安徽锐兰精密工业有限公司年 加工和表面处理30亿只引线 框架项目（一期工程） 非重大变动环境影响分析说明

建设单位：安徽锐兰精密工业有限公司

编制单位：宣城禾美环保技术有限公司

二〇二四年三月

图 2-2 项目变更后水平电镀锡生产工艺及产污节点图

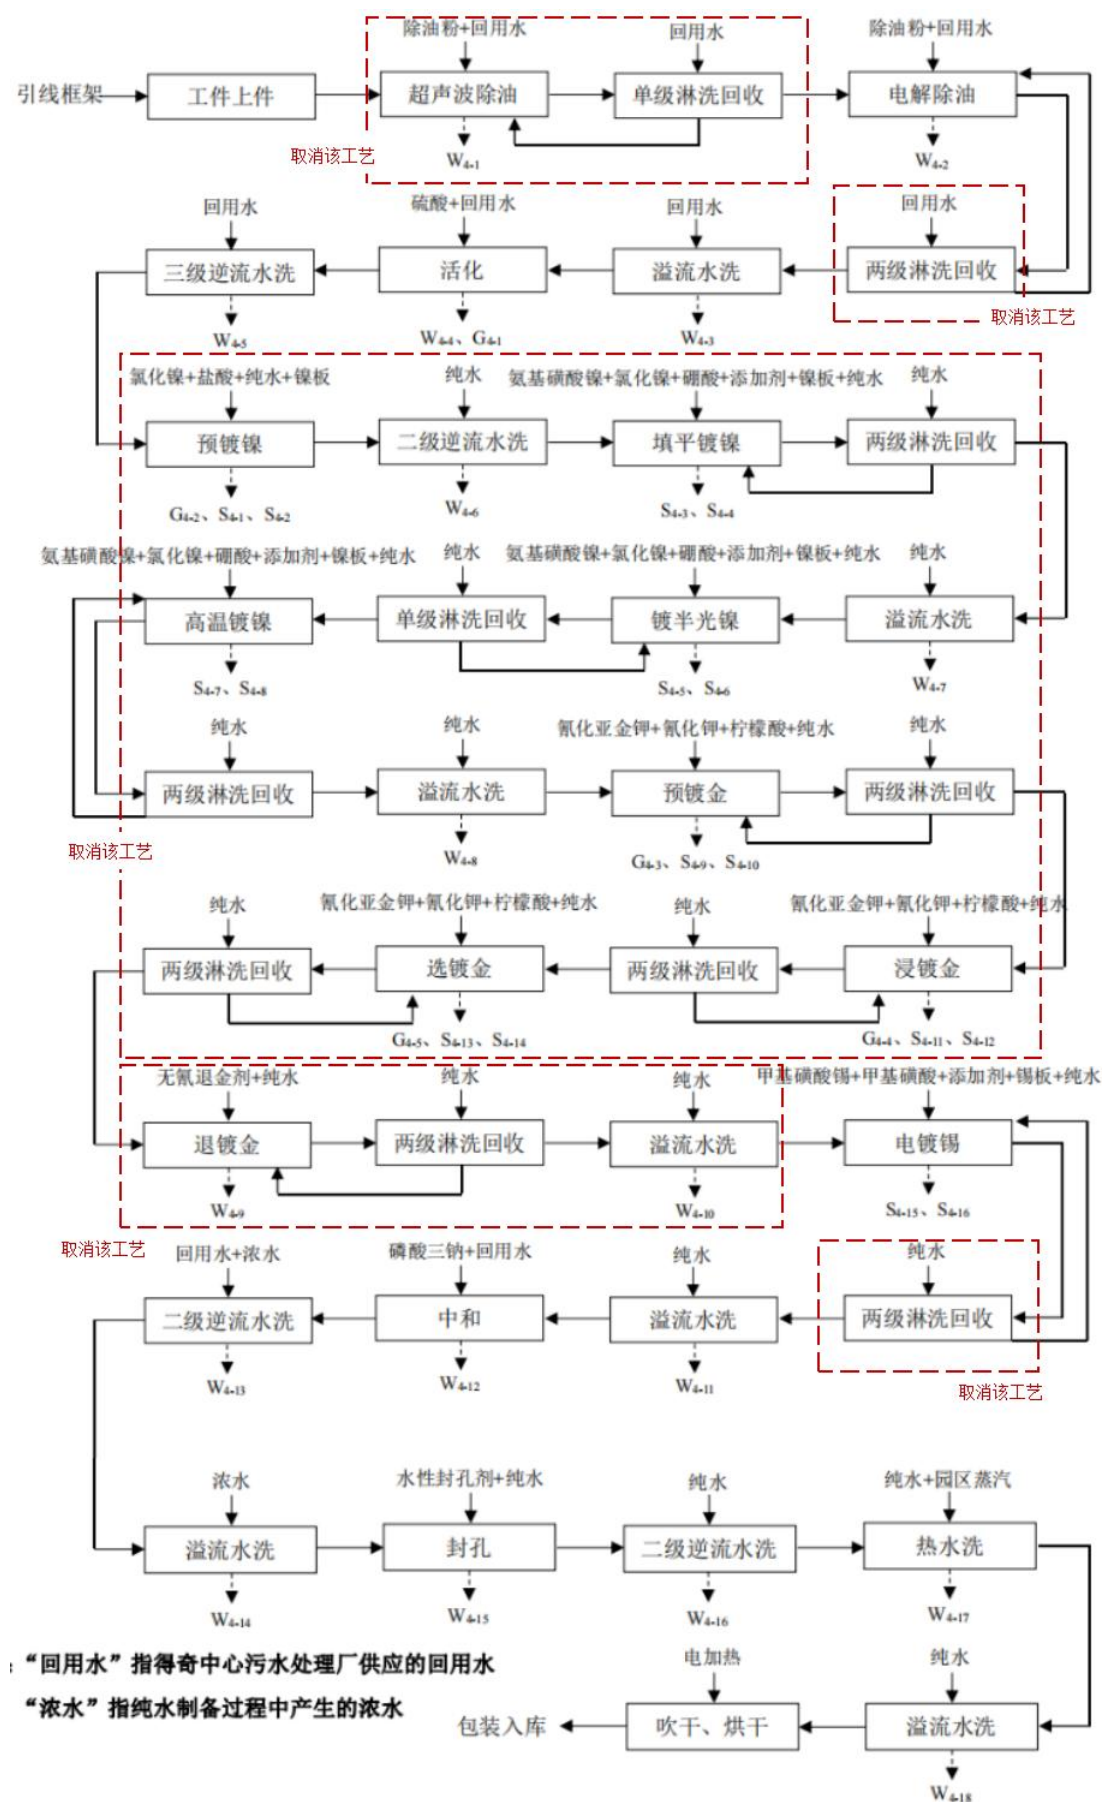
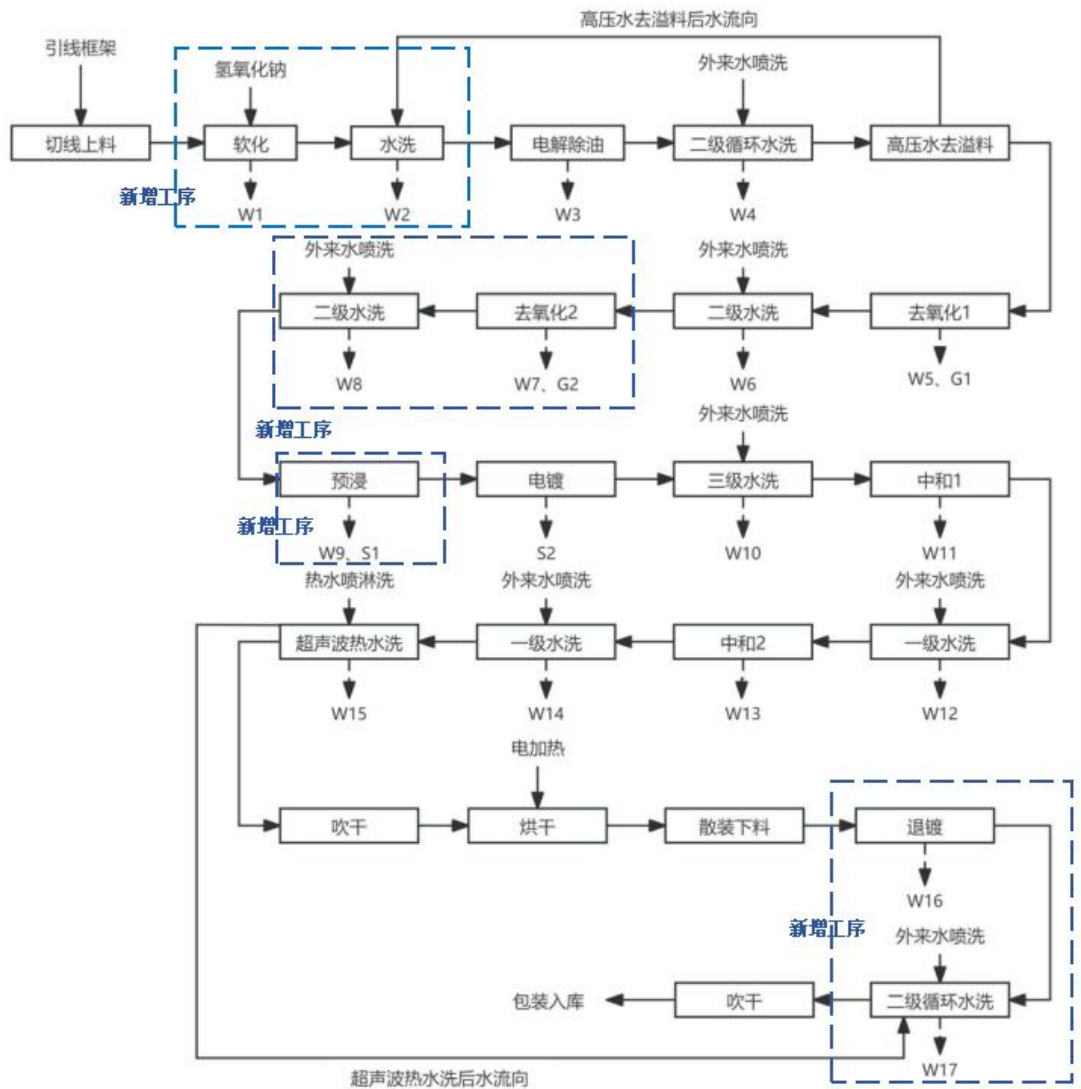
本次变动生产工艺主要为批复中待建设的“1 条水平电镀镍金锡生产线”在实际建设过程中变更为“1 条水平电镀锡生产线”，取消原工艺“1 条水平电镀镍金锡生产线”中的超声波除油及水洗、预镀镍及水洗、填平镀镍及水洗、镀半光镍及水洗、高温镀镍及水洗、预镀金及水洗、浸镀金及水洗、选镀金及水洗、退镀金及水洗工序。

变动后“1条水平电镀锡生产线”新增软化及水洗、去氧化2及水洗工序、预浸工序、退镀锡及退镀后水洗工序，项目变动后工艺流程及产排污环节见图 2-2。

图 2-2 项目变更后水平电镀锡生产工艺及产污节点图

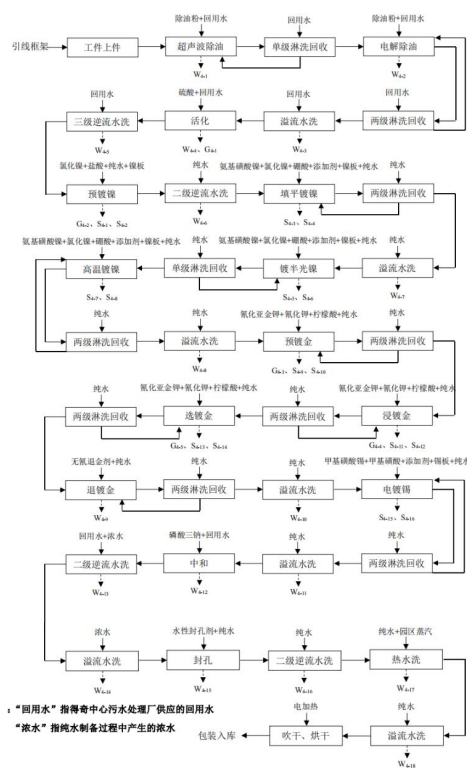
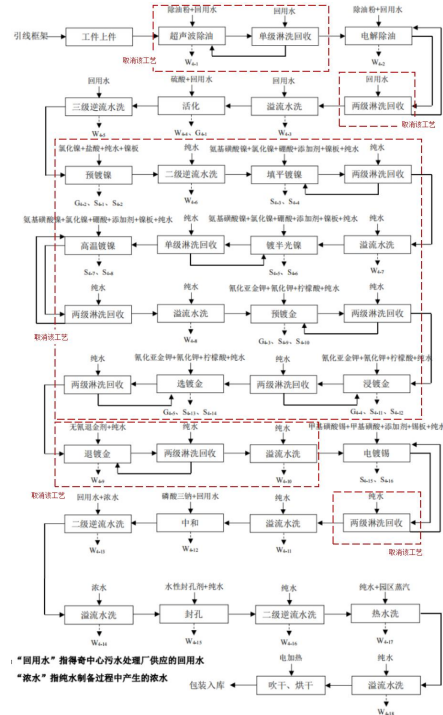
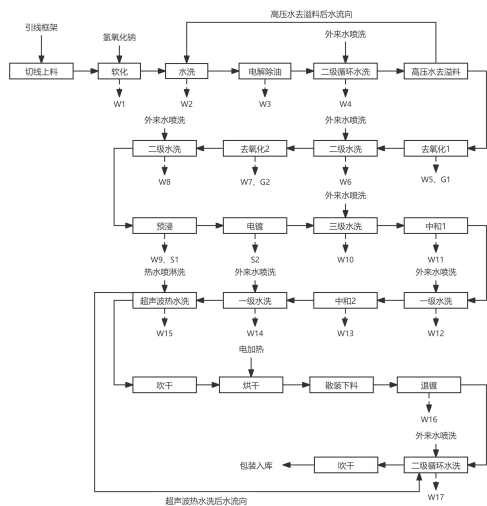
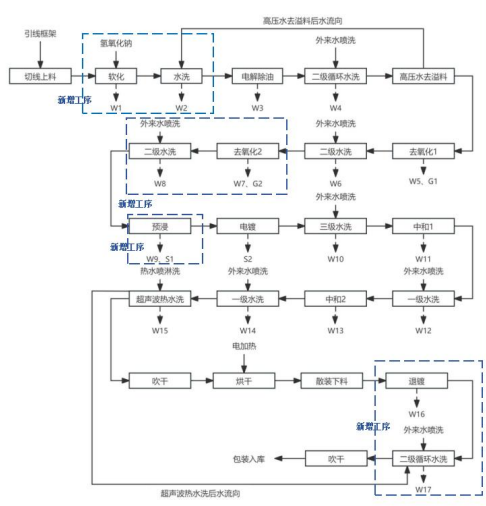
3、细化项目工艺、规模、原辅料用量变化情况，对变动前后污染物排放、环境保护措施变动情况作进一步分析。

修改前	修改后
2.4.1 生产工艺 本次变动生产工艺主要为批复中待建设的“1 条水平电镀镍金锡生产线”在实际建设过程中变更为“1 条水平电镀锡生产线”，取消原工艺“1 条水平电镀镍金锡生产线”中的超声波除油及水洗、预镀镍及水洗、填平镀镍及水洗、镀半光镍及水洗、高温镀镍及水洗、预镀金及水洗、浸镀金及水洗、选镀金及水洗、退镀金及水洗工序。 具体工艺情况见图 2-1。	2.4.1 生产工艺 本次变动生产工艺主要为批复中待建设的“1 条水平电镀镍金锡生产线”在实际建设过程中变更为“1 条水平电镀锡生产线”，取消原工艺“1 条水平电镀镍金锡生产线”中的超声波除油及水洗、预镀镍及水洗、填平镀镍及水洗、镀半光镍及水洗、高温镀镍及水洗、预镀金及水洗、浸镀金及水洗、选镀金及水洗、退镀金及水洗工序。 具体工艺情况见图 2-1。

变更后“1 条水平电镀锡生产线”新增软化及水洗、去氧化 2 及水洗工序、预浸工序、退镀锡及退镀后水洗工序，项目变更后工艺流程及产排污环节见图 2-2。

变动后“1 条水平电镀锡生产线”新增软化及水洗、去氧化 2 及水洗工序、预浸工序、退镀锡及退镀后水洗工序，项目变动后工艺流程及产排污环节见图 2-2
